Keuringsverslag van een elektrische laagspanning- en zeer lage spanningsinstallatie

NIET CONFORM

Straatnaam Keulsekarstraat
Huisnummer 13
Busnummer
Postcode 2440
Gemeente GEEL
Land België

Controlebezoek van een oude huishoudelijke elektrische installatie van een wooneenheid bij verkoop op vraag van de verkoper volgens (KB 08/09/2019) - AREI Boek 1- 8.4.2. en 8.2.1. en 4.2.4.3.

Afbeelding schakel- en verdeelbord:

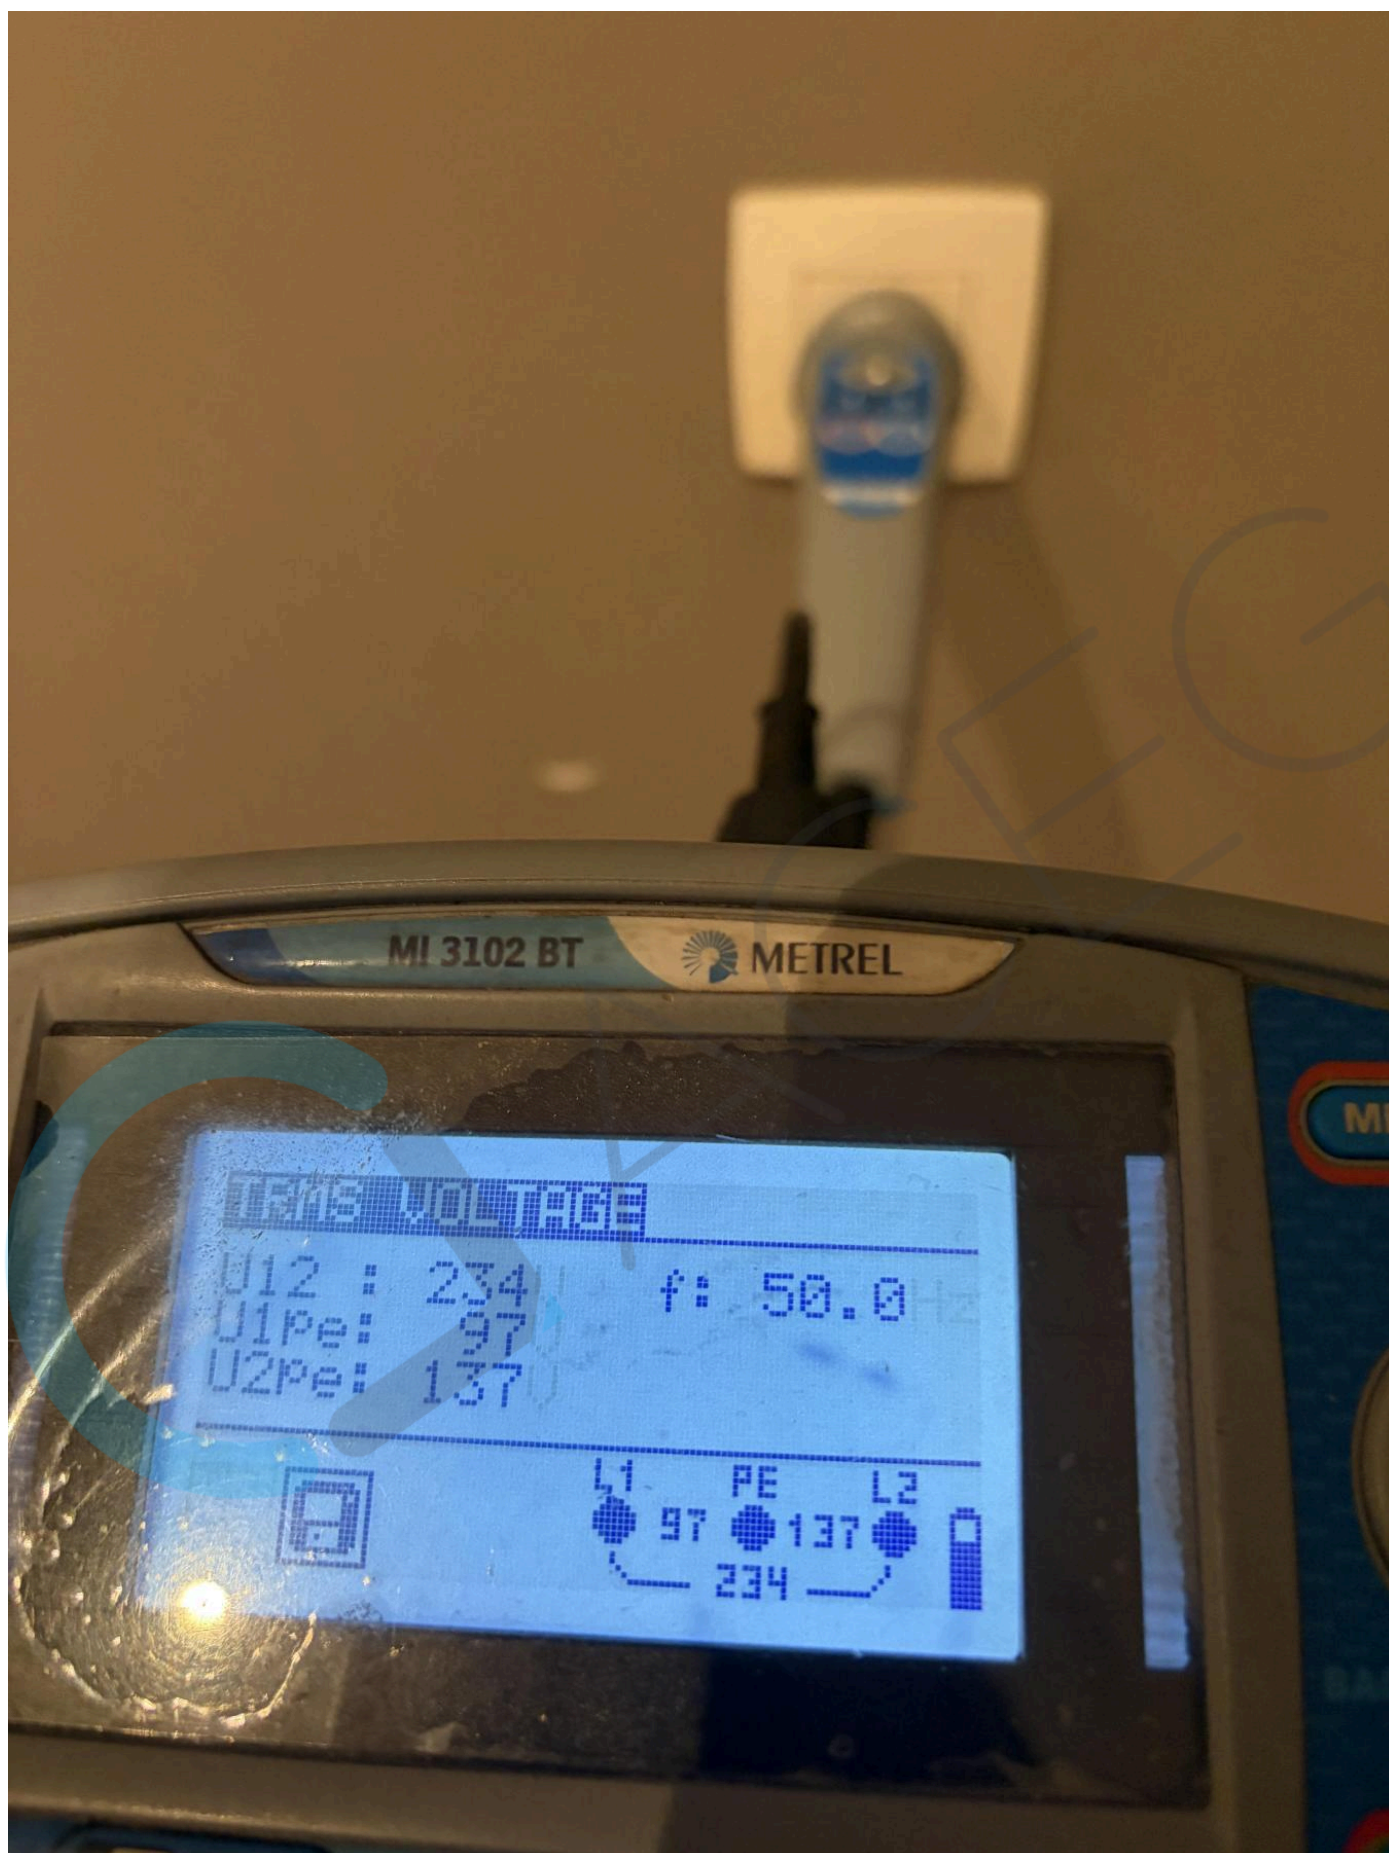
- I1.01 Eëndraadschema van de installatie is niet aanwezig. (Boek 1 Afdeling 2.12 - 2.13 en 3.1.2)
- I1.03 Situatieschema van de installatie is niet aanwezig. (Boek 1 Afdeling 2.12 - 2.13 en 3.1.2)

- I2.03 De continuïteit van equipotentiaalverbindingen en/of beschermingsgeleiders zijn niet gewaarborgd. (Boek 1 Onderafdeling 5.3.5.3.G. en 5.4.3.5)
- I2.05 De spreidingsweerstand is groter dan 100 ohm. (Boek 1 Onderafdeling 4.2.3.2.)

- I4.08 De beschermingsgeleiders zijn niet verdeeld over de ganse installatie. (Boek 1 Onderafdeling 5.3.5.3.G. en 5.4.3.1.)
- I5.01 De aanduiding van de stroomkringen en/of apparatuur, aansluitklemmen, enz dient aangebracht of vervolledigd te worden. (Boek 1 Onderafdeling 3.1.3.1. en 3.1.3.3.A. en 5.1.6.1)

- I5.03 Het verdeelbord is niet makkelijk toegankelijk. (Boek 1 Onderafdeling 5.3.5.1.C.)
- I5.10 De genaakbare, naakte onder spanning staande delen zijn onvoldoende afgeschermd. (Boek 1 Afdeling 5.1.4. en 4.2.2.3.)

- I5.11 Niet gebruikte invoeringen van het verdeelbord zijn niet correct of onvoldoende afgedicht. (Boek 1 Afdeling 5.1.4. en 4.2.2.3.)
- I5.14 De nominale spanning dient duidelijk vermeld te worden op een oordeelkundig gekozen plaats. (Boek 1 Onderafdeling 3.1.3.3.)

- I5.15 Een alpolige scheidingsschakelaar is te voorzien om bord volledig spanningsloos te kunnen zetten. (Boek 1 Onderafdeling 5.3.5.1.B. en nota)
- I6.02 Een algemene differentieelstroombeschermingsinrichting met een nominale stroom (In) van minstens 40A en een gevoeligheid van maximum 300mA is niet geplaatst. (Boek 1 Onderafdeling 4.2.4.3. en 5.3.5.3.a.)

- I6.04 Een differentieelstroombeschermingsinrichting met een gevoeligheid van 30mA is te plaatsen voor installaties van badkamer, wasmachine, vaatwas, droogkast en/of gelijkaardige toestellen. Deze dient ondergeschikt te zijn aan de hoofddifferentieelstroombeschermingsinrichting (Boek 1 Onderafdeling 7.1.4.3. en 4.2.4.3.)

- I6.09 Er is geen bescherming door een differentieelstroombeschermingsinrichting met een gevoeligheid van max. 30mA voorzien voor contactdozen zonder aardpen. (boek 1 afdeling 8.2.1 punt 6)

I7.01 De smeltzekeringhouders of houders van kleine vermogensschakelaars met pennen met een sectie kleiner dan 10mm² zijn niet voorzien van kalibreerelementen. (Boek 1 Onderafdeling 5.3.5.5.A.)

I8.07 Leidingen zijn te bevestigen met aangepaste bevestigingsmiddelen. (Boek 1 Onderafdeling 5.2.2. en 5.2.9.)

I8.08 De geleiders van het type VOB moeten in daarvoor bestemde buizen, kabelgoten geïnstalleerd worden. (Boek 1 Onderafdeling 5.2.9.3. en 5.2.9.6.)

I8.13 Het gebruik van kabels van het type VTLmb, LMVVR, COAX, VVT is verboden. (Boek 1 Onderafdeling 5.2.1.2.)

I8.21 Kabeldoorvoeren uit te voeren met wartels of gelijkwaardig bescherming. (Boek 1 Onderafdeling 5.2.6.1.)

I9.04 De verbindingen dienen verwezenlijkt te worden in borden, verbindingsof aftakdozen, aan de klemmen van schakelaars, contactdozen of verlichtingsarmaturen. (Boek 1 Onderafdeling 5.2.6.1.)

I9.07 Niet alle contactdozen op LS zijn kinderveilig conform NBN C 61-112-1:2017. (Boek 1 Onderafdeling 1.4.2.3. en 5.3.5.2.)

I9.13 Elektrisch materieel zonder bodem mag niet rechtstreeks op brandbaar materiaal geplaatst worden. (Boek 1 Onderafdeling 5.1.1.2.)
